NNZ上物変更現状把握

2026.06.04 作成 水野

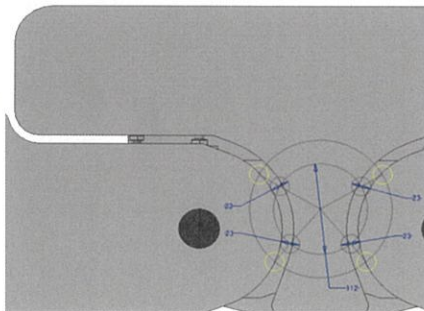
- ・単純にASCの受台を乗せると、ラムとの締結ボルトを差し込めない。
- － 締結部材の追加、受台形状の変更など工夫が必要

ボルト締結部に受台プレートが被って差し込めない。
NNZW40WUはラムが太いため、締結部が外側に逃げる。
